CURADORA URBANA 3

Expediente 11001-3-24-1924

11001-3-25-1823

Por medio de la cual se resuelve el Recurso de Reposición interpuesto contra el acto administrativo 11001-3-25-1342 del 9 de junio de 2025.

Detalle de ubicación del taque de agua potable en planta de sótano 2, PLANO LC-02 DE 21.

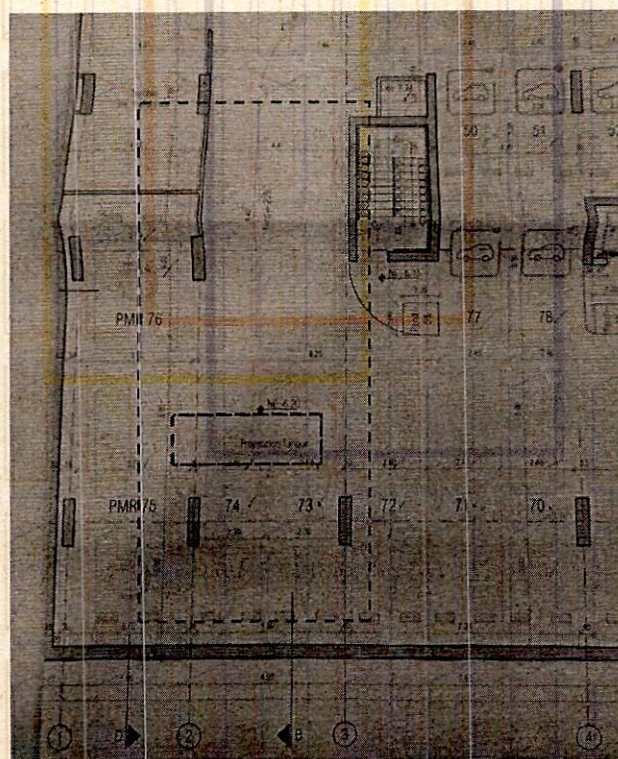
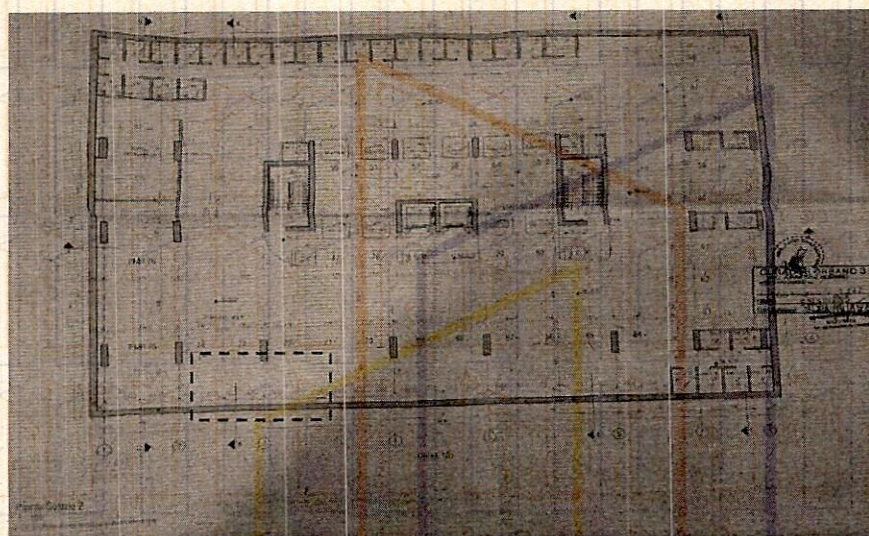
Se pudo evidenciar que, respecto de la exigencia de implementar un tanque de almacenamiento de agua potable, no está contemplado dentro de la LC 11001-3-25-1342, de acuerdo con las siguientes imágenes, incumpliendo con lo establecido en la normatividad vigente, Reglamento de Agua Potable y Saneamiento Básico RAS — 2000 Reglamentado por la Ley 142 de 1994, NTC 1500- Código Colombiano de Fontanería, Decreto 099 de 2024, tal como se puede apreciar en las siguientes imágenes: (imágenes en texto original)

Señala el recurrente que, respecto de la exigencia de implementar un tanque de almacenamiento de agua potable, no está contemplado dentro de la LC 11001-3-25-1342, incumpliendo con lo señalado por el Reglamento de Agua Potable y Saneamiento Básico RAS — 2000 Reglamentado por la Ley 142 de 1994.

Revisada la documentación aprobada con el Acto Administrativo impugnado, en especial los planos arquitectónicos LC-02 y LC-03 de 21, correspondientes a Planta de Sótano 2 y Planta de sótano, en cuanto al tanque de almacenamiento de agua potable, se aclara que éste se encuentra ubicado en la planta de sótano 2, debajo de la rampa vehicular (proyección Tanque) tal y como se observa en el plano LC-02 de 21 del proyecto Arquitectónico, aprobado mediante Acto Administrativo 11001-3-25-12342 del 9 de junio de 2025, tal como se indica a continuación:

Sin embargo, dando respuesta al traslado del recurso de reposición presentado por la Personería de Bogotá, efectuado por este despacho, el interesado aportó nuevamente el plano LC-02 de 21, indicando la proyección del tanque de agua potable más legible; adicionalmente presenta nuevamente los planos arquitectónicos LC-15 de 21 y LC-16 de 21, que corresponden a corte A-A y el corte BB respectivamente, suscritos por la Arquitecta Eliana Carolina Penagos Roa, identificada con C.C. 35.421.504 y portadora de la Matrícula Profesional A25182003-35421504, en los cuales se evidencia el tanque de agua potable, en los cuales se registró correctamente la ubicación del mismo, en cumplimiento a la observación efectuada por el Agente del Ministerio Público.

Considerando que una de las finalidades que persigue el recurso de reposición es la aclaración, modificación o adición del Acto Administrativo aprobado, y que en estos términos fue solicitado por el Agente del Ministerio Público, se procede a modificar el mismo, reemplazando los planos arquitectónicos LC-02 de 21, LC-15 de 21 y LC-16 de 21.
